【改善箇所説明図】

改善処置の内容: 全車両、当該駆動軸、及び歯車を対策品に交換する。

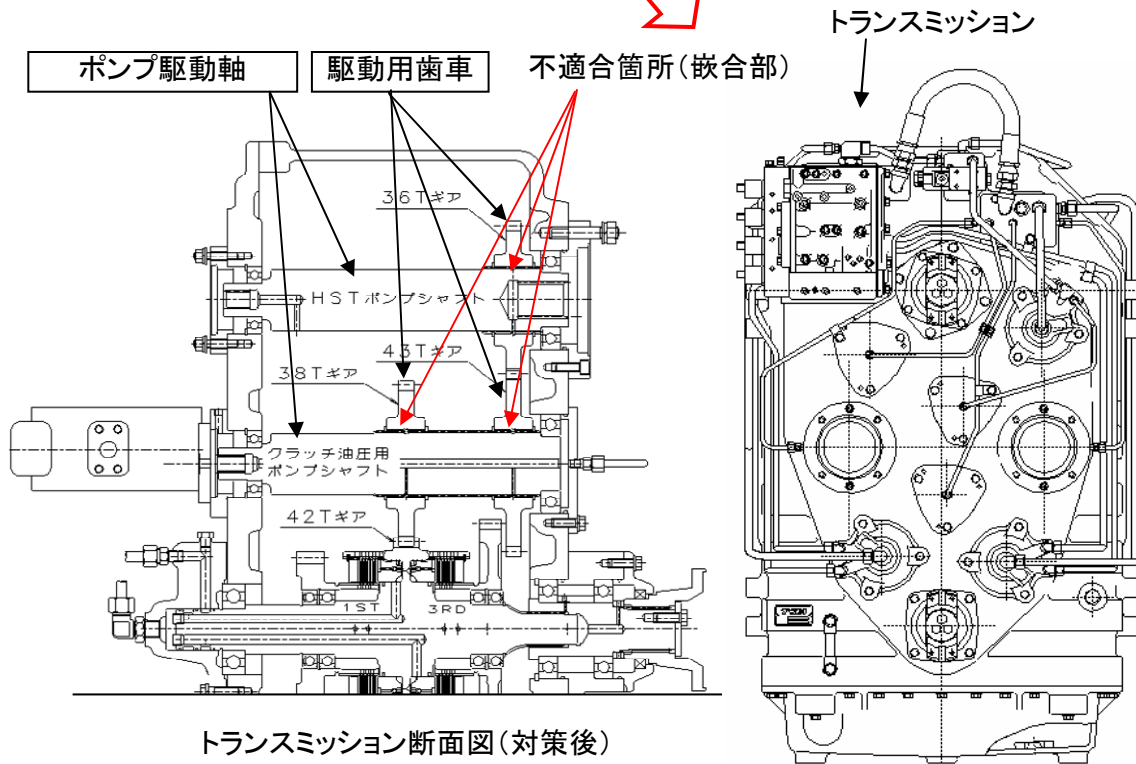
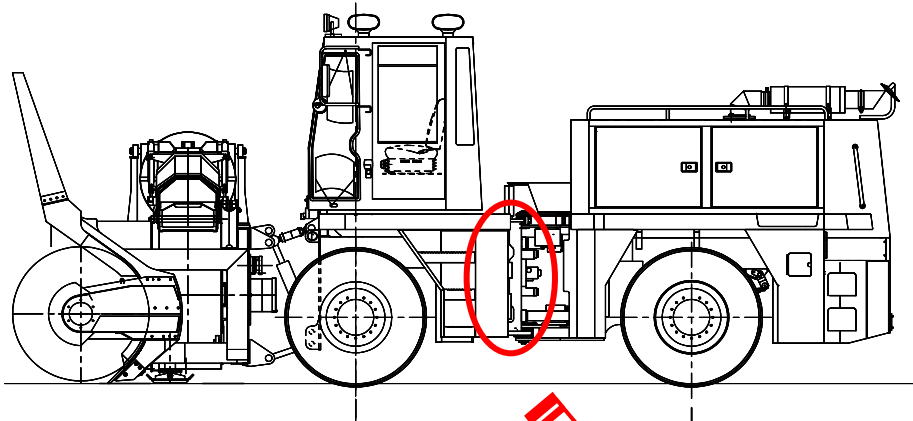
走行モータの油圧ポンプにおいて、ポンプ駆動軸の強度が不足しているため、駆動用歯車との嵌合部が摩耗する場合があります。そのため、そのままの状態で使用を続けると、当該ポンプが駆動できなくなり、最悪の場合、走行不能になるおそれがある。
